ACTA DE INSPECCION

D. [REDACTED] y D^a. [REDACTED] Inspector Residente e Inspectora Residente Adjunto, respectivamente, del Consejo de Seguridad Nuclear (CSN), en la Central Nuclear de Almaraz, sita en el Término Municipal de Almaraz (Cáceres).

Certifican: Que han realizado inspecciones a las actividades realizadas por el Titular de la Central Nuclear de Almaraz durante los meses de julio, agosto y septiembre del año dos mil ocho. Éstas comenzaron el día 1 de julio y finalizaron el día 30 de septiembre.

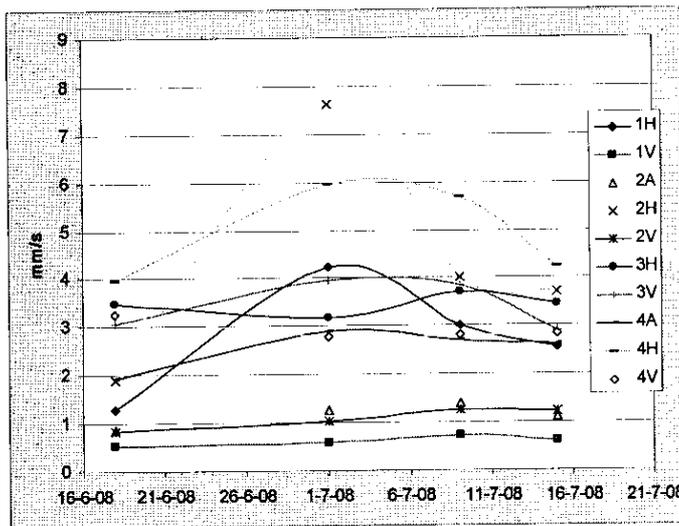
Que se procede a medir el alineamiento de nuevo, tras introducir galgas de 0.9 (0.5+0.4) en parte frontal de motor, y 0.5 en parte posterior, entrando el resultado dentro de las tolerancias del equipo. Durante las operaciones de alineamiento se para la bomba SF2-PP-01A.

Valores de alineamiento inicial/final vertical bomba-motor				
V _{ini}	0.19	0.20	-0.51	-0.87
V _{final}	0.02	0.02	0	-0.03
Valores de alineamiento inicial/final horizontal bomba-motor				
H _{ini}	0.04	0.22	0.18	0.14
H _{final}	0.01	0.01	0	-0.01

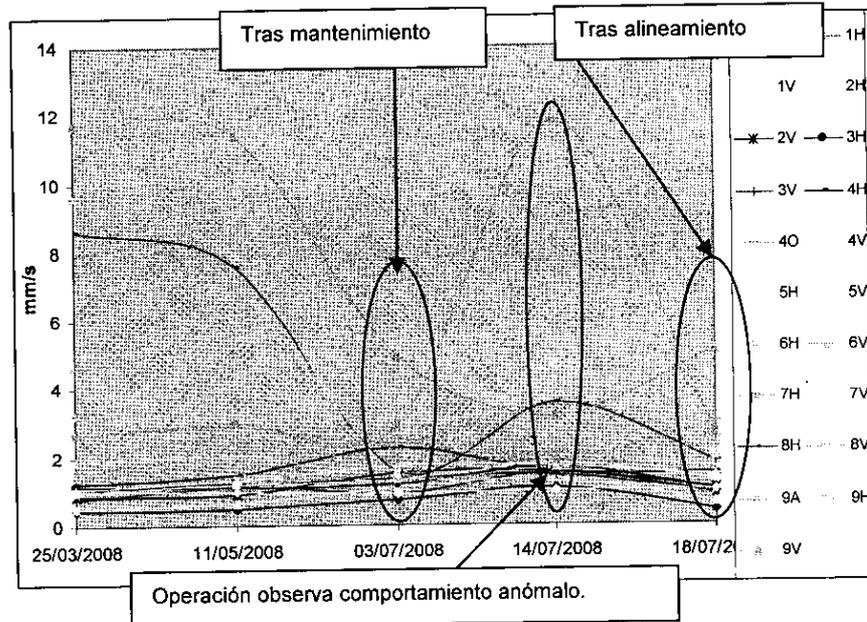
El último alineamiento sobre el equipo es de fecha 27/06/08. Respecto a las dimensiones se comprueban los datos entre los archivos de las fechas considerados:

Bomba-x	Almaraz (mm)	Moncobra (mm)
Diámetro acoplamiento	220	220
Centro acoplamiento receptor	200	190
rpm	4800	4850
Receptor a pie ant.	120	150
Pie ant. a pie post. máquina derecha	480	500
x-motor		
Diámetro acoplamiento	280	280
Centro acopl. a receptor	120	210
rpm	1475	1475
Receptor a pie ant.	260	320
Pie ant. A pie post. máquina derecha	1140	1150

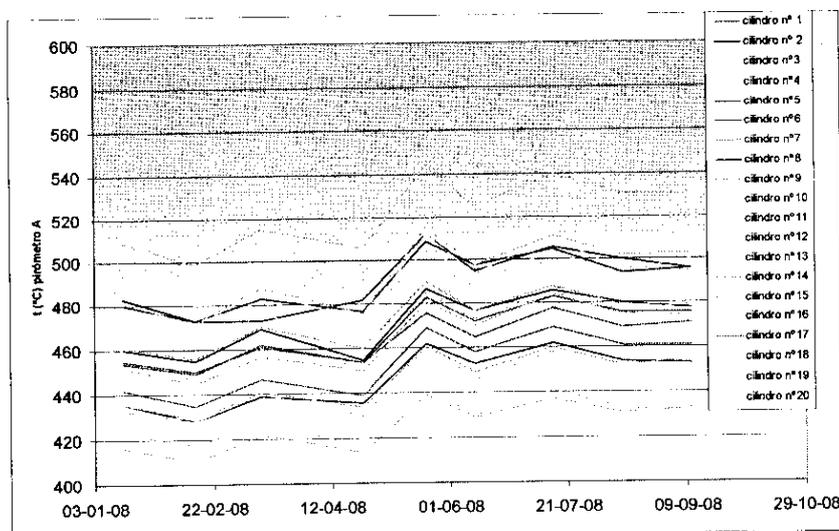
La máxima diferencia de temperatura entre cilindros contiguos es de 61°C, medidos con pirómetro B entre los cilindros 6 y 7.

Se comparan los resultados con la prueba análoga realizada el 11/09/08. Se calcula la diferencia máxima entre las temperaturas de los cilindros: a) pirómetro A: máximo de 531°C en cilindro nº 14 – mínimo de 431°C en cilindro nº 20, obteniéndose 100°C; b) pirómetro B: máximo de 517°C en cilindro nº 4 – mínimo de 429°C en cilindro nº 10, obteniéndose 88°C. Que la máxima diferencia de temperatura entre cilindros contiguos es de 60°C, medidos con pirómetro B entre los cilindros 6 y 7 y los cilindros 4 y 5.

Figura 1. Tendencia en medidas (cpm) a lo largo del tiempo.

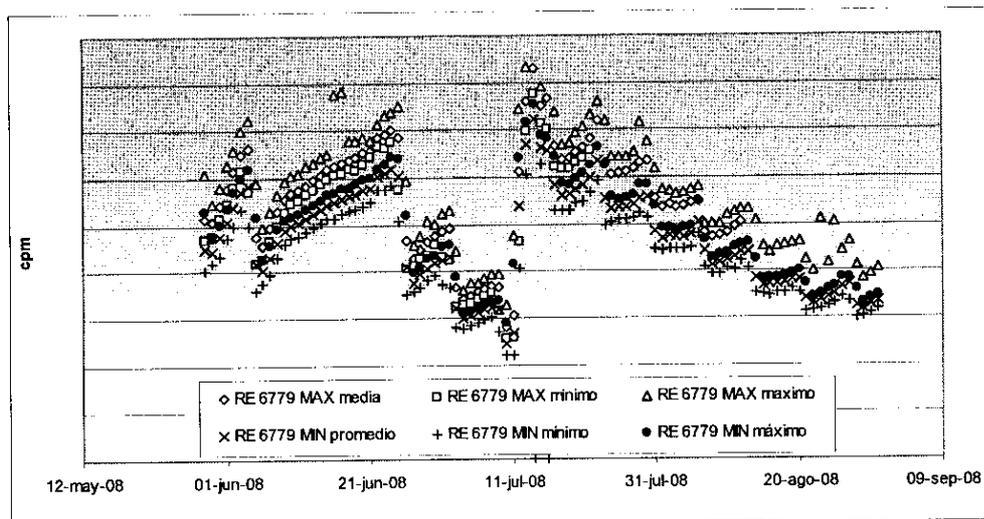
El valor alcanzado en el momento en que aparece comentario en sala de control, corresponde a un máximo de 416869 cpm (13/07/08) partiendo de un valor de 110357 cpm (11/07/08). Un incremento de 306502 cpm en dos días.

Que se toman los valores medio, máximo y mínimo de cada día en el período de tiempo considerado (hay dos series de valores para el monitor, denominadas máximo y mínimo; de cada serie de valores se toman los valores antes mencionados), obteniéndose un comportamiento con tendencias crecientes y súbitas bajadas. Así, en la siguiente tabla se muestran la fecha inicial y final de alguno de los períodos así como los valores en cuentas respectivos:
